Что это ? Результаты обмеров готовой детали или чертеж для изготовления ?

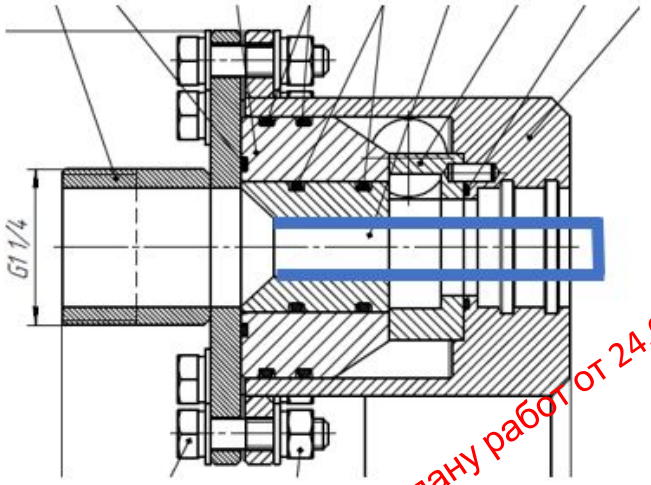
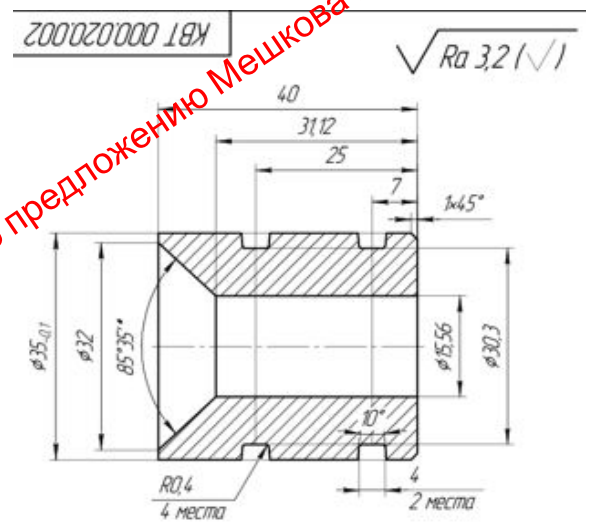
В любом случае это отличается от того, что запрашивалось Мешковым … а именно длина выступающей части перекрыши не менее 69 мм вместо 64,5 мм и толщина не более 1 мм , то есть наружный диаметр 17,6 мм вместо 18,8 мм

Согласно предложению Мешкова и плану работ от 24.04.21

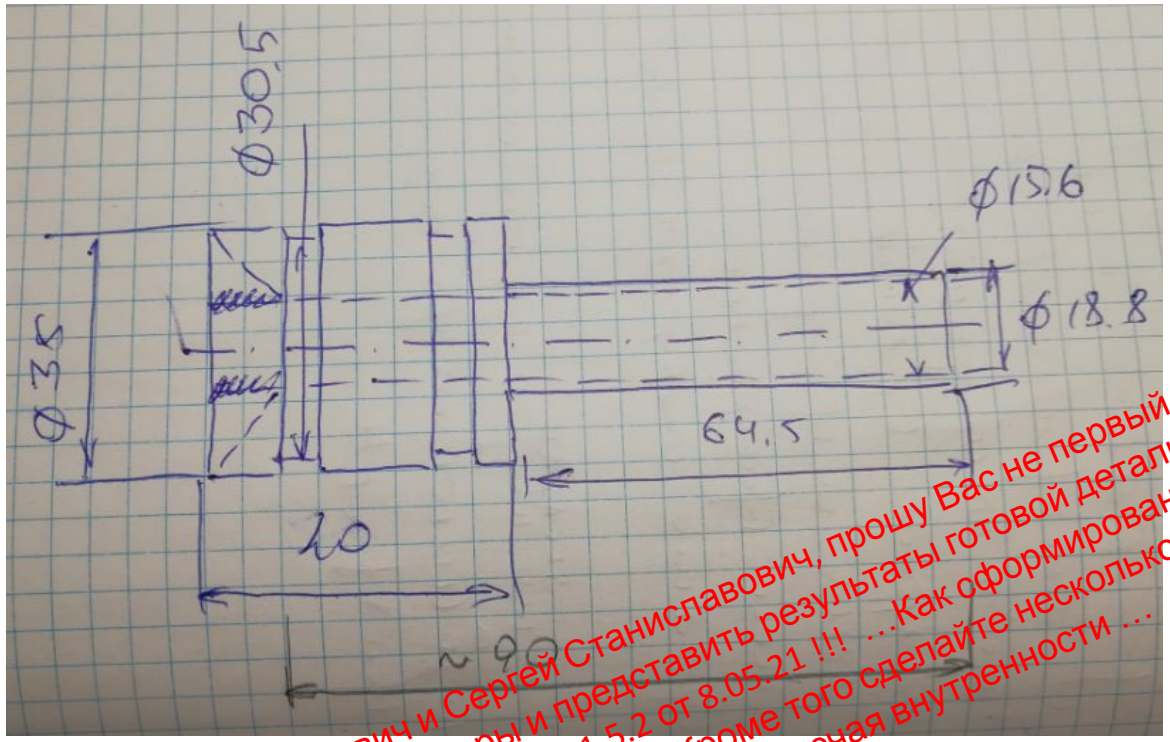
Юрий Николаевич и Сергей Станиславович, прошу Вас не первый раз сделать тщательные обмеры и представить результаты готовой детали, которая использовалась в опыте 1.5.2 от 8.05.21 !!! …Как оформирована геометрия внутри сопла? Очень нужно !!! Кроме того сделайте несколько фотографий с разных позиций , включая внутренности …

- Длина трубки должна быть не менее 90 мм , ее необходимо вставить внутрь сопла. Выступание за торец левой опоры кавитатора должно быть видно в левом конце стеклянного реактора … Выступание примерно на 8-10 мм от торца левой опоры
